Ersetzungsinformation MINTEX / Replacement information MINTEX

MDB2801 → MDB3133

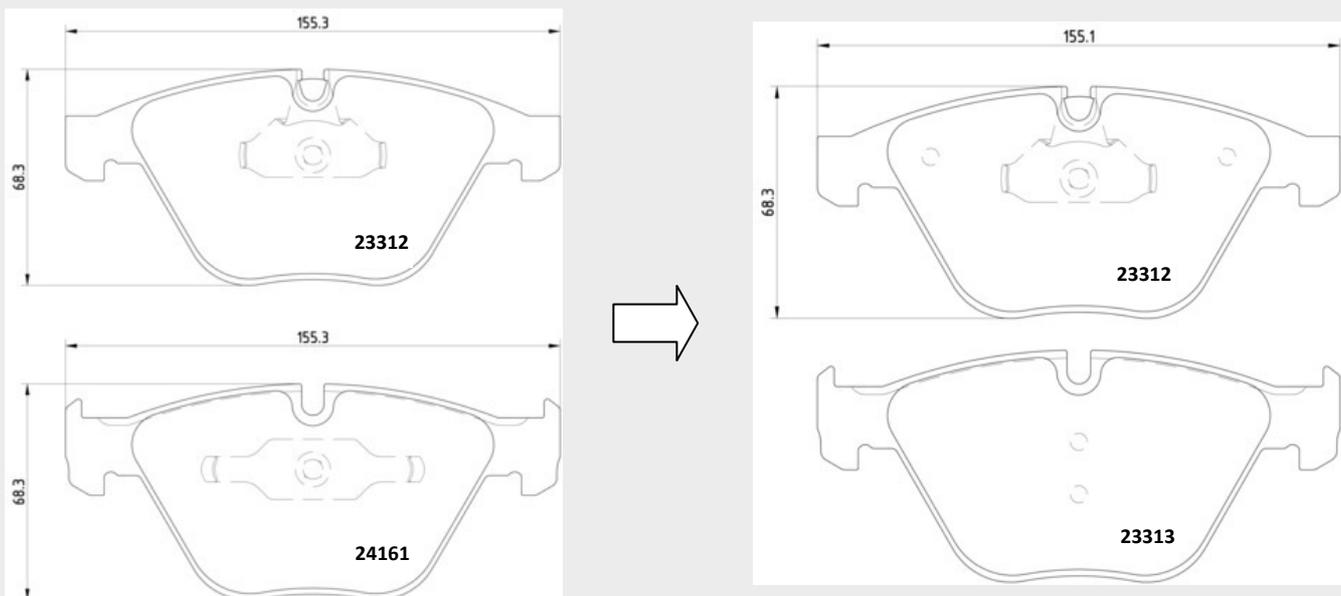
MDB3133 ist rückwirkend für alle Fahrzeuge einsetzbar. Der Unterschied besteht in der faustseitigen Feder, die nun mit MDB3133 für alle Fahrzeuge entfernt wurde.

MDB3133 is applicable retroactively for all vehicles. Only difference between both parts is the finger side clip, which have been removed now with MDB3133 for all vehicles.
